アドバンテック株式会社

## 産業用マザーボード AIMB-785G2-00A3、及びAIMB-785G2-00A3U

### SATAコネクタ変更のお知らせ

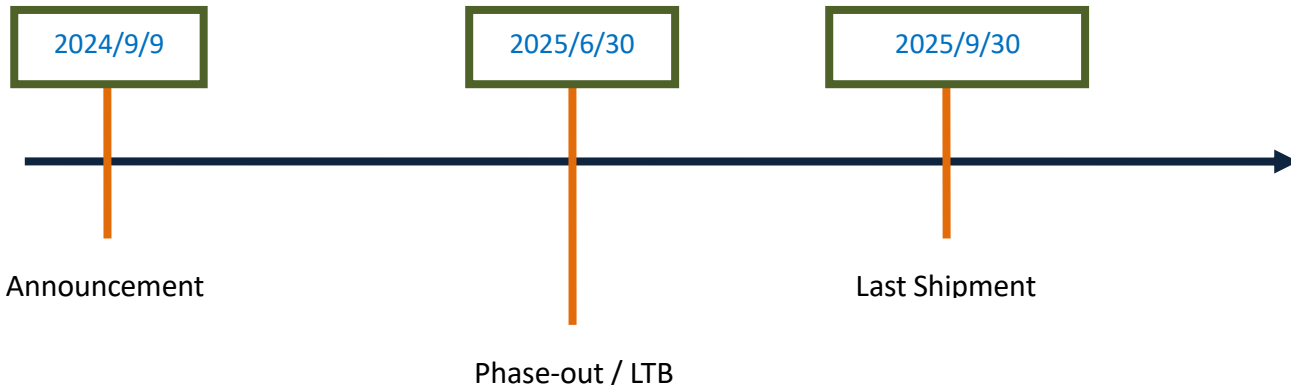
この度、搭載しているSATAコントローラのEOLのため、産業用マザーボード AIMB-785G2-00A3、及びAIMB-785G2-00A3UのSATAコネクタが変更となります。

AIMB-785G2-00A3(U) EOL	AIMB-785G2-00A4(U) New
Removing 1410030436-01 SATA controller and two SATA connectors.	Six SATA connectors. 	Four SATA connectors.

End-of-Life Product	Suggest Replacement Product	Sample Available Date
AIMB-785G2-00A3	AIMB-785G2-00A4	Dec., 2024
AIMB-785G2-00A3U	AIMB-785G2-00A4U	Jan., 2025
